Ponti, viadotti e gallerie esistenti.

“Viadotto Ritiro | Autostrada Me-Pa. Interventi di recupero della pila 9 sx; una metodologia di approccio integrata ed innovativa”.

Progettazione esecutiva ed affidamento dei Lavori per l'intervento di adeguamento statico e miglioramento sismico del "VIADOTTO RITIRO" sull'Autostrada A-20 Messina Palermo, con previsione di rinforzo delle pile, fondazione e sostituzione degli impalcati con tipologia e schemi strutturali di nuova concezione, misti acciaio/calcestruzzo a travata continua

Il Collegio Consultivo Tecnico (CCT)
Art. 6 Decreto Legge 16.07.2020 n. 76 (convertito in Legge n.120 /2020)

FIGURA 22 P9s – LATI A (sx), B (CENTRO) E C (dx): RICOSTRUZIONE QUADRO FESSURATIVO DELLA PORZIONE DI PILA OGGETTO DI RILIEVO DI DETTAGLIO

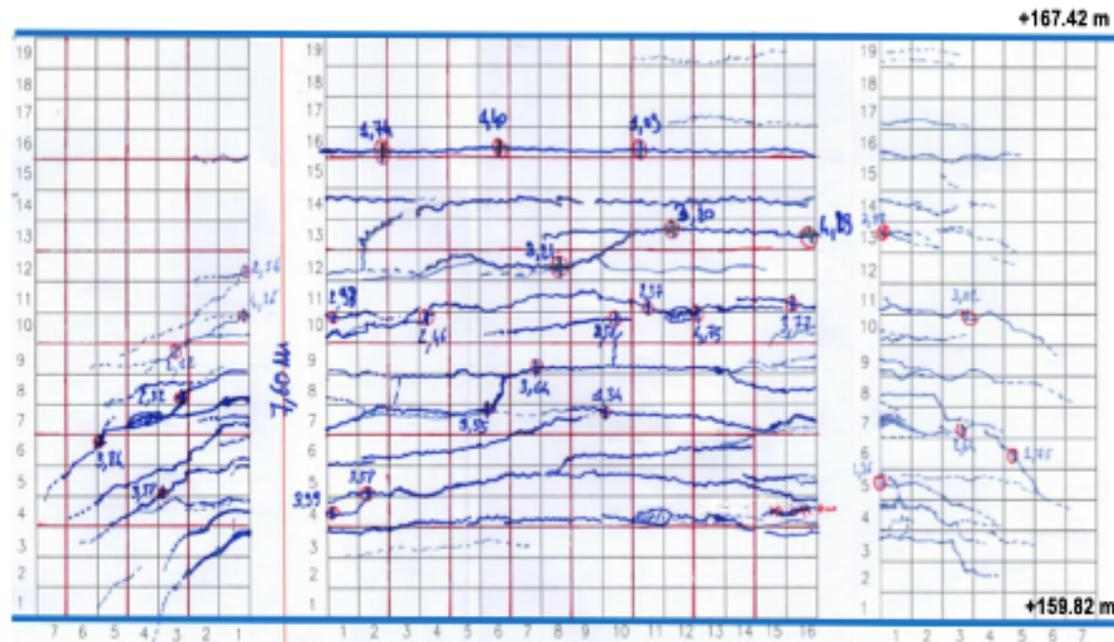
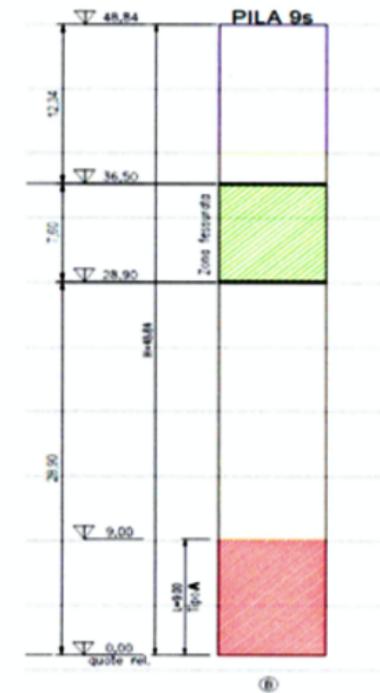
La pila alta 49 m. è stata sottoposta ad uno stato di flessione e torsione che ha provocato su 3 delle 4 facce della pila uno stato di fessurazione in una fascia compresa tra i 28 ed i 34 metri dallo spiccato

Ulteriori danni riscontrati sulla pila 9 sin.

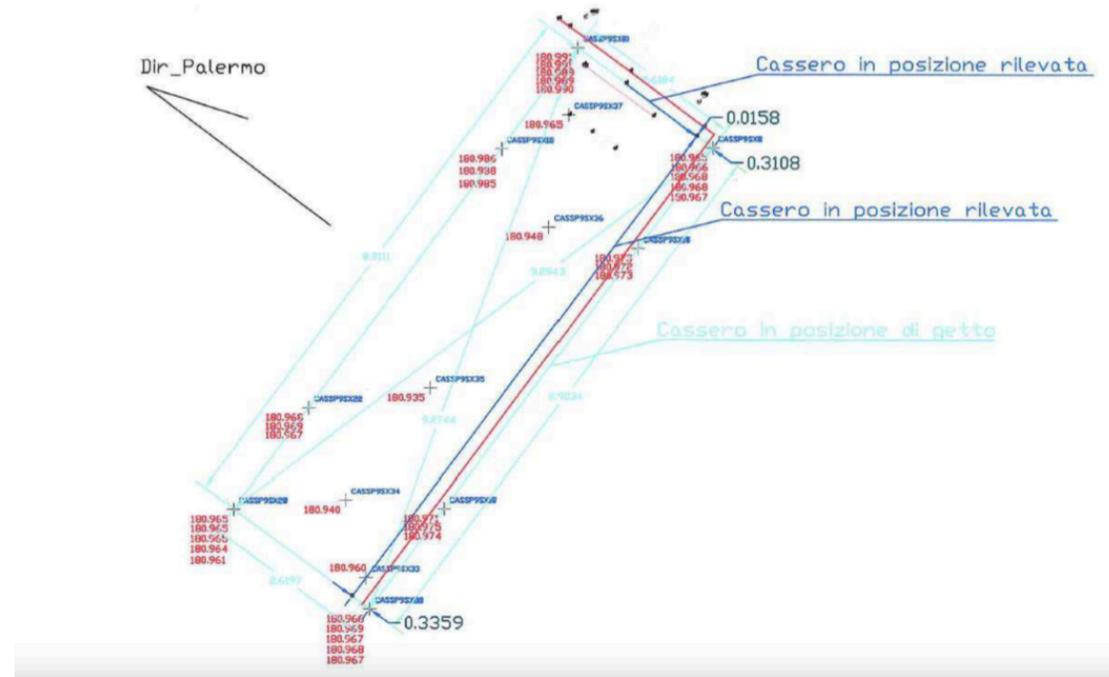
la pila presentava una curvatura permanente di circa 0.003 rad/m uniformemente distribuita nella zona fessurata che ha comportato uno spostamento orizzontale del pulvino nella direzione longitudinale del ponte di spinta variabile tra 31 cm lato mare e 33 cm lato monte

Distribuzione del tasso di sfruttamento lungo altezza della pila per la condizione di carico considerata

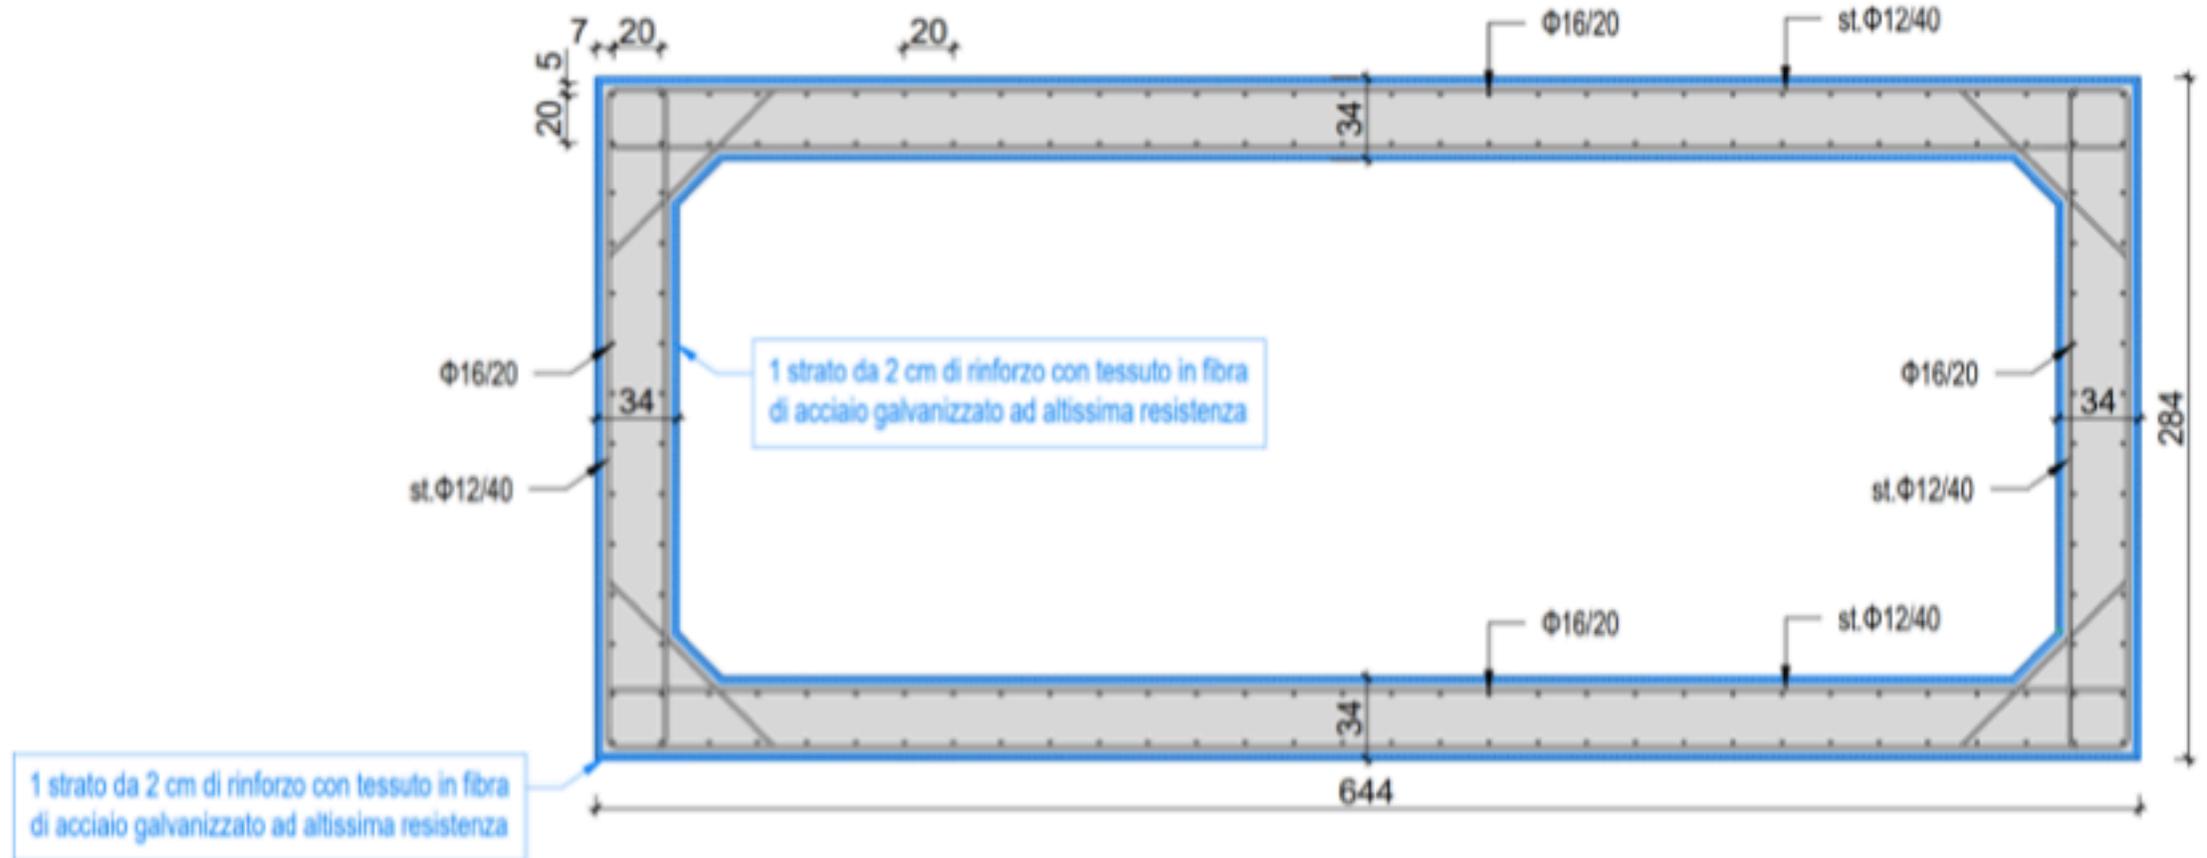
Considerando un'azione orizzontale longitudinale applicata alla sommità della torre di varo, in modo da simulare la configurazione di carico presente al momento dell'evento, sono state condotte delle analisi numeriche sulla pila P9s, che consentono di individuare le sezioni corrispondenti ai valori massimi del Tasso di Sfruttamento, ovvero l'inverso del rapporto tra la domanda e capacità in termini di momento flettente. Le sezioni poste ad una distanza dall'intradosso pulvino compresa tra 12.0 m e 19.5 m, corrispondente al tratto fessurato, registrano i valori maggiori del Tasso di Sfruttamento. Si riscontra quindi, un buon accordo tra valori massimi del T.S., relativi ad una condizione di N costante e pari allo sforzo normale agente all'atto dell'incidente, ed estensione del tratto danneggiato. Nella zona fessurata il tasso di lavoro supera 80%, in particolare nella sezione posta a 19.5 m dall'intradosso del pulvino si supera il 100% (linea rossa verticale).

Individuazione dell'intervento di rinforzo sulla sezione della pila

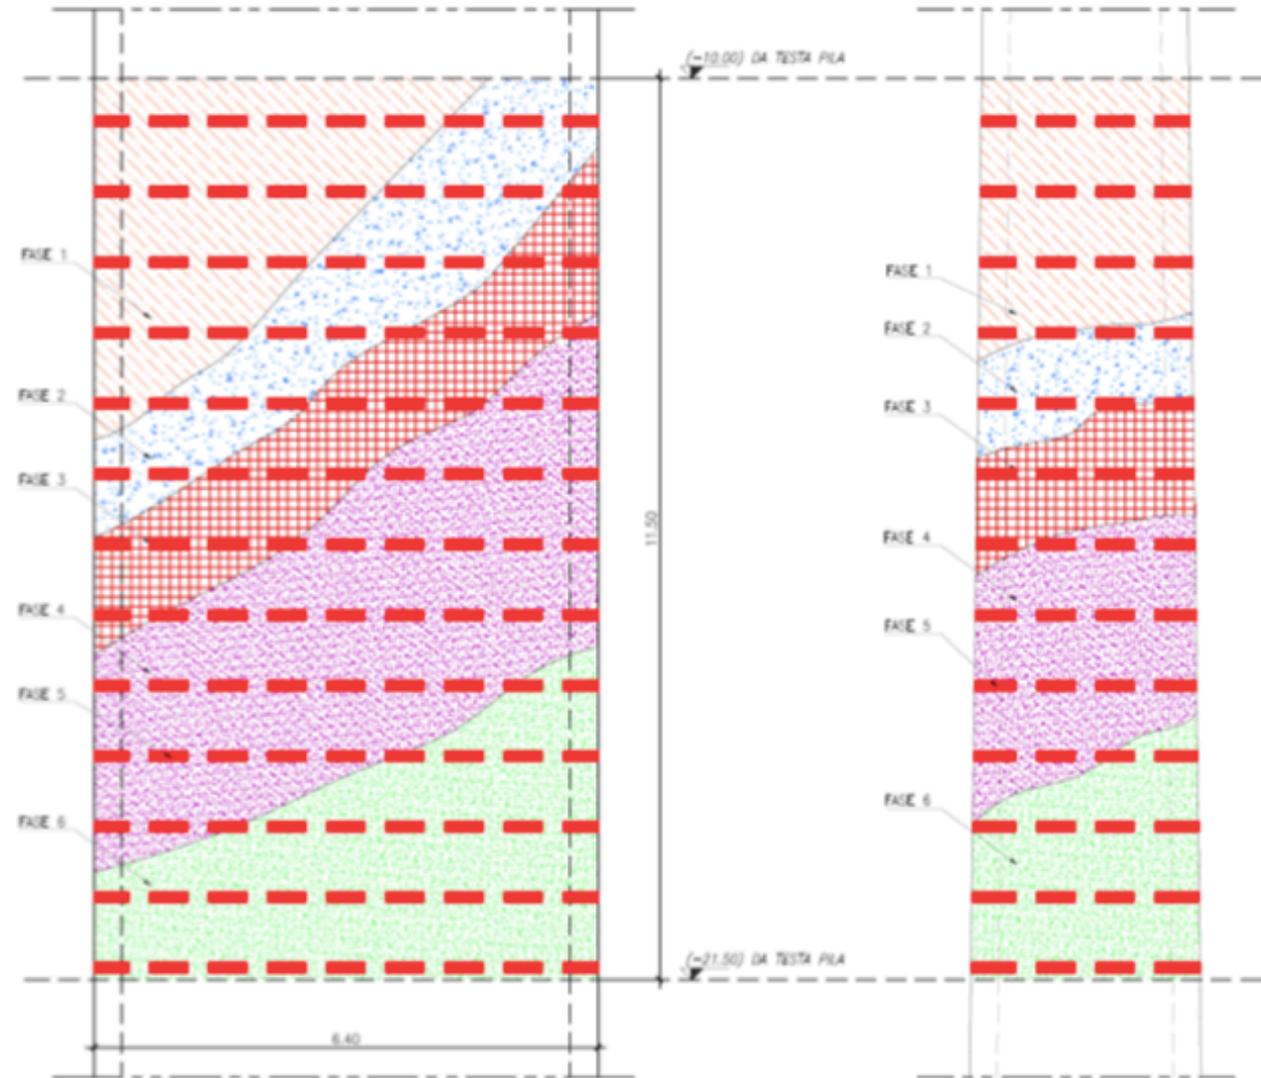
Localizzazione ed estensione
dell'intervento di rinforzo
da -10,00 a -21,50 testa pila

1. Ripristino dello strato fessurato a mezzo di posa tubi microfessurati in appositi alloggiamenti verticali, iniezione resina iperfluida dopo apposita sigillatura. La posa in opera dei tubi microfessurati avverrà solo in corrispondenza del bordo esterno pila, mentre la sigillatura sarà eseguita sia sulle superfici esterne che interne.

2. Scarifica mediante idrodemolizione e/o fresatura del calcestruzzo superficiale per uno spessore $S_p=20\text{mm}$ (± 5 mm).
3. Posa di tre strati di malta reoplastica tixotropica bicomponente a ritiro compensato per uno spessore $SP=8$ mm alternati con due strati di tessuto in acciaio galvanizzato ad altissima resistenza posto verticalmente ed uno strato di tessuto metallico disposto orizzontalmente.

4. Realizzazione di fori $\varnothing 16$ a passo 1 m in senso orizzontale profondità 20cm, inserimento nel loro interno di connettori di ancoraggio in acciaio galvanizzato, iniezione di resina all'interno dei fori e sfioccamento dei connettori.

5. Posa quarto strato di malta reoplastica tixotropica ricomponente a ritiro compensato per uno spessore $SP=8$ mm.
6. Finitura finale delle superfici trattate a mezzo di Mapelastic spesso
